**AVIS RELATIF À LA PROTECTION
CONTRE LES EVENTUELS EFFETS NOCIFS ET NUISANCES
PROVOQUÉS PAR LES RAYONNEMENTS NON IONISANTS
GÉNÉRÉS PAR DES ANTENNES ÉMETTRICES STATIONNAIRES**

Commune : FLORENVILLE - Exploitant : ORANGE

Référence exploitant : 006R1_3/ 32006R1_3/ 42006R1_3/ 52006R1_3

Rapport n° 2365 / 2024

Figure 1 : Vue en plan des lieux de séjour et des points de contrôle

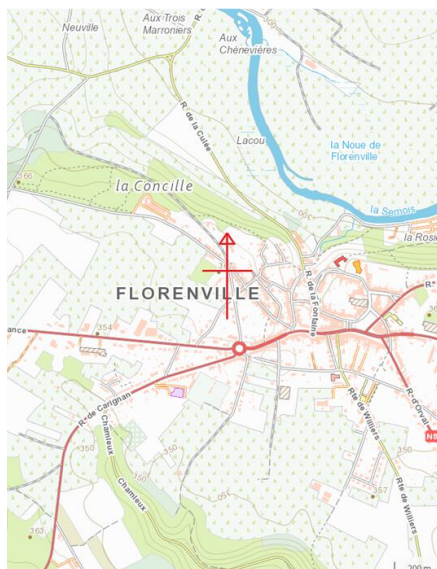
Les fréquences d'émission, la puissance rayonnée par chacune des antennes et leur gain permettent de déterminer le rayon de la zone à analyser. Tout dépassement de la limite par installation est exclu en dehors de cette zone. Le tableau 2 reprend les 35 LS² pour lesquels l'indice d'exposition est le plus élevé. Les différentes colonnes indiquent :

- le numéro du point de contrôle repris sur un des plans de la figure 1;
- le numéro du LS dans lequel se trouve le point de contrôle de la 1^{ère} colonne ;
- l'atténuation d'obstacle prise en compte pour le calcul de l'indice d'exposition dans le LS ;
- le résultat du calcul de l'indice d'exposition.

En ce qui concerne les antennes de l'installation mentionnées dans le tableau 1, la distance maximale à laquelle la limite pourrait être atteinte, à l'extérieur, est égale à 100,2 m. S'il n'y a pas de LS à une distance inférieure, les antennes respectent forcément la limite d'immission.

Dans le cas des LS situés à l'intérieur des bâtiments, une atténuation d'obstacle est prise en compte et il en résulte que la distance maximale à laquelle la limite pourrait être atteinte se réduit à 71,0 m.

Figure 2 : Vue en plan des installations d'antennes dans un rayon de 300 mètres autour de l'installation faisant l'objet de la demande d'avis

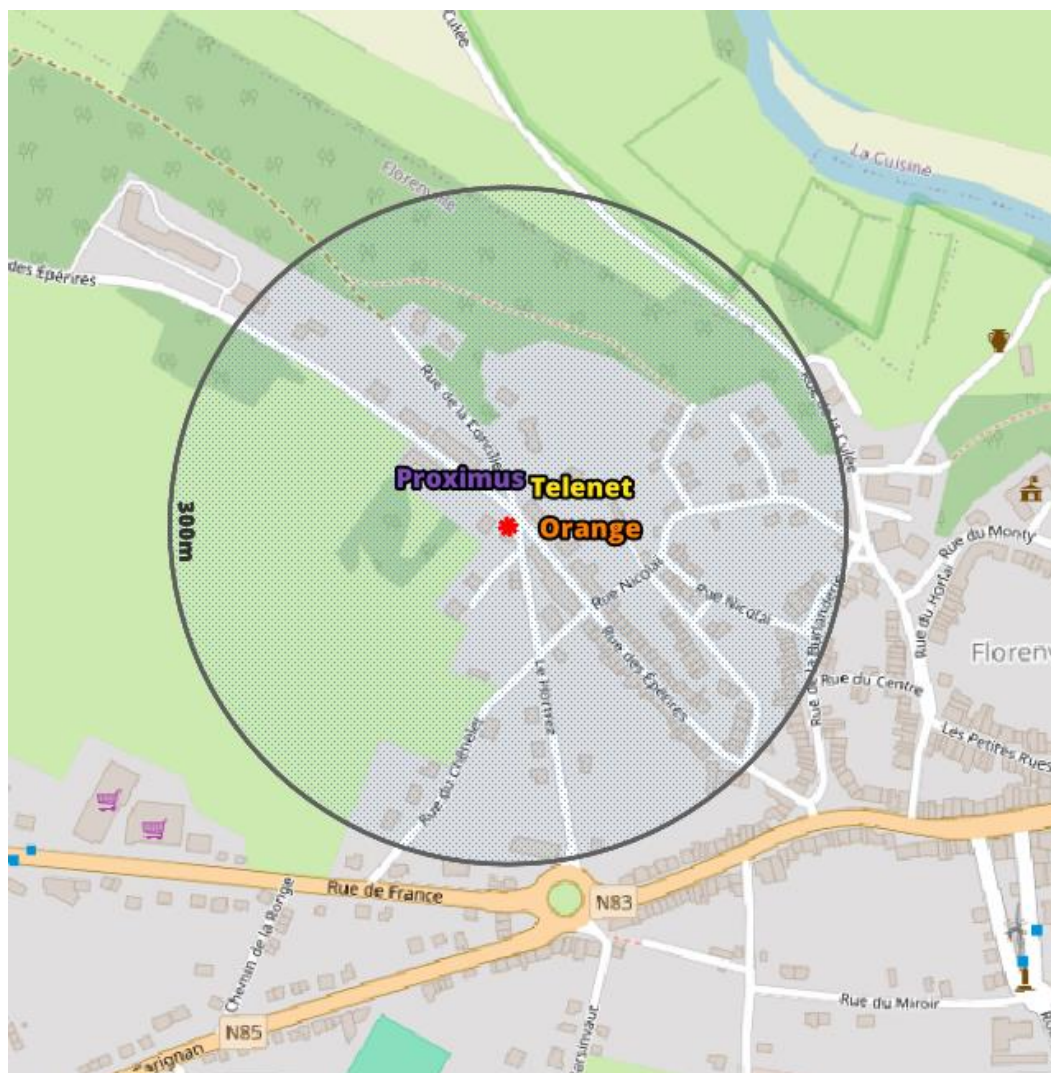
Le plan en projection verticale de la figure 2 indique la localisation des installations d'antennes émettrices stationnaires visées par le décret et situées dans un rayon de 300 mètres autour de l'installation référencée dans le paragraphe 2 et localisée au centre du cercle. Les données de localisation de ces antennes et les avis correspondant sont accessibles via le cadastre en ligne des antennes émettrices stationnaires⁸. Les installations prises en compte dans l'évaluation du respect de la limite cumulative sont les installations d'antennes émettrices déclarées en service par l'exploitant à la date du présent avis, à l'exception de l'installation référencée dans le paragraphe 2 et éventuellement d'autres installations ayant fait l'objet d'une demande d'avis à la même date et qui sont situées à l'intérieur de la zone de 300 mètres de rayon.

- il y a au plus 4 installations d'antennes émettrices stationnaires présentes dans la zone d'évaluation de 300 mètres de rayon représentée dans la figure 2, y inclus l'installation référencée dans le paragraphe 2 : la limite cumulative définie à l'article 4, §2 du décret est nécessairement respectée dans les lieux de séjour à l'intérieur de la zone d'évaluation de 300 mètres de rayon ;

Compte tenu des considérations ci-dessus, il apparaît que l'intensité du rayonnement électromagnétique généré, dans les lieux de séjour situés dans un rayon de 300 mètres autour de l'installation référencée dans le paragraphe 2, par l'ensemble des antennes émettrices stationnaires de l'ensemble des exploitants du même site d'antennes émettrices stationnaires respecte la limite fixée à l'article 4, § 2 du décret.
